第 424 回 核燃料施設等の新規制基準適合性に係る審査会合

京都大学臨界実験装置 (KUCA)

設置変更承認申請について

【実験物の異常等による反応度の付加に関する補正方針
(本文・添付書類八、十)】

第 10-2-9 図 実験物の異常による反応度の付加 (ケース A)

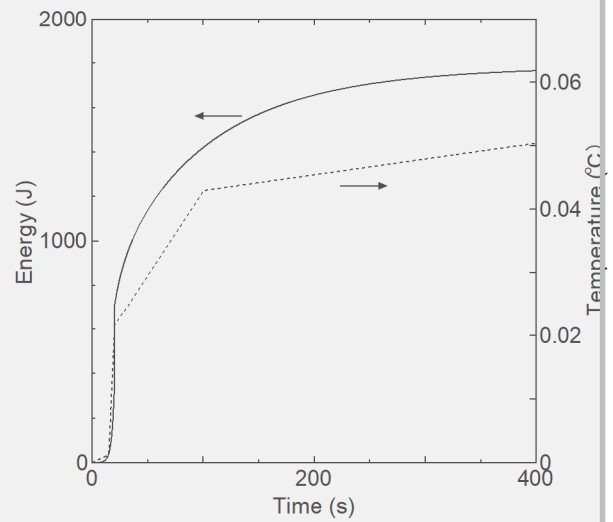
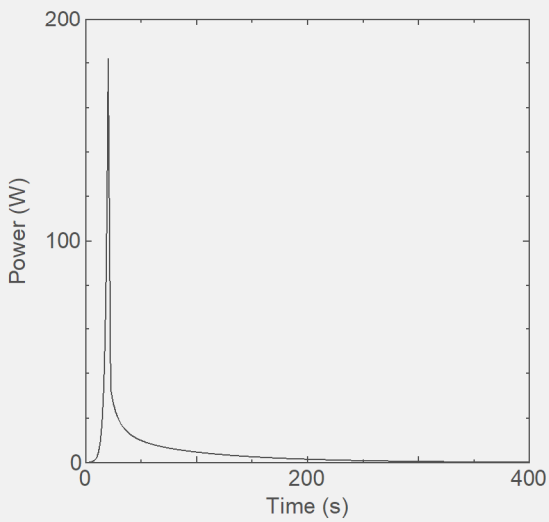
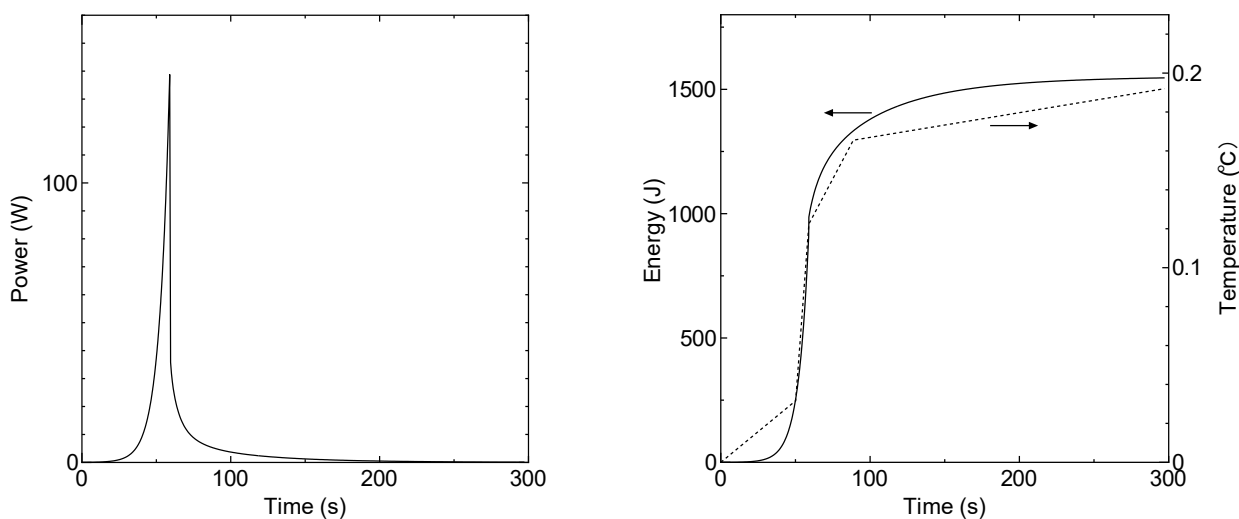
解析結果を第 10-2-11 表及び第 10-2-12 表に示す。固体減速炉心で最も燃料温度が高くなるのは L5.5P-30 炉心で、初期温度を 25°Cとしたとき、燃料温度上昇は約 0.44°Cである。出力及び温度変化を第 10-2-9 図に示す。軽水減速炉心で最も燃料温度が高くなるのは C45G(2H₂O)4 列炉心で、燃料温度上昇は約 0.07°Cである。出力及び温度変化を第 10-2-10 図に示す。両炉心ともに、減速材の温度上昇量は、それ以下の値となるため、運転時の異常な過渡変化に対する判断基準を満足している。また、各パラメータの誤差を考慮したときの燃料温度上昇量の変化は、最大でも+20%以下であり、判断基準を満足している。

網掛け箇所は修正前（以下同じ）

第 10-2-11 図 実験物の異常による反応度の付加 (ケース B)

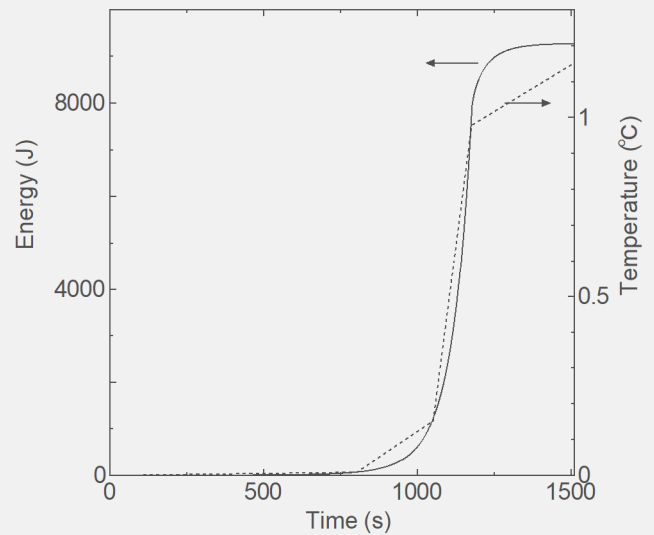
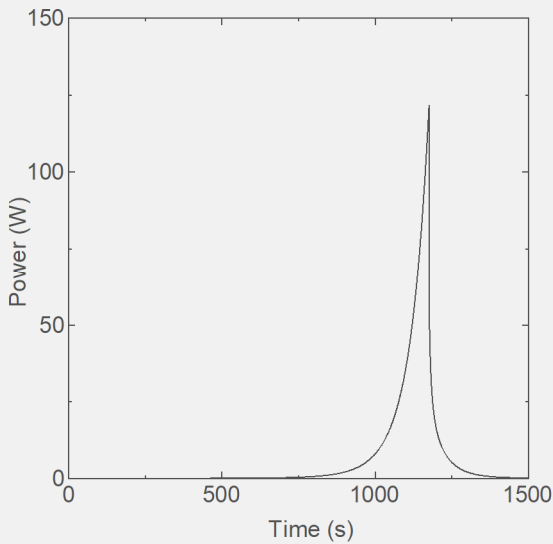
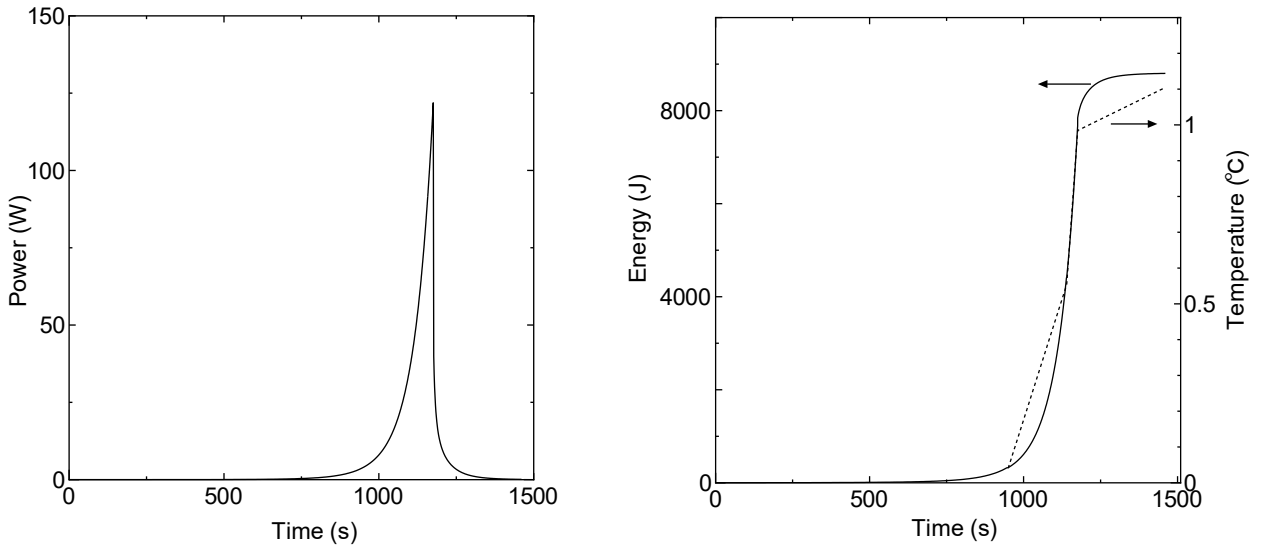
解析結果を第 10-2-13 表及び第 10-2-14 表に示す。固体減速炉心で最も燃料温度が高くなるのは L5.5P-30 炉心で、初期温度を 25°Cとしたとき、燃料温度上昇は約 2.5°Cである。出力及び温度変化を第 10-2-11 図に示す。軽水減速炉心で最も燃料温度が高くなるのは C45G(2H₂O)4 列炉心で、燃料温度上昇は約 0.54°Cである。出力及び温度変化を第 10-2-12 図に示す。両炉心ともに、減速材の温度上昇量は、それ以下の値となるため、運転時の異常な過渡変化に対する判断基準を満足している。また、各パラメータの誤差を考慮したときの燃料温度上昇量の変化は、最大でも+10%以下であり、判断基準を満足している。
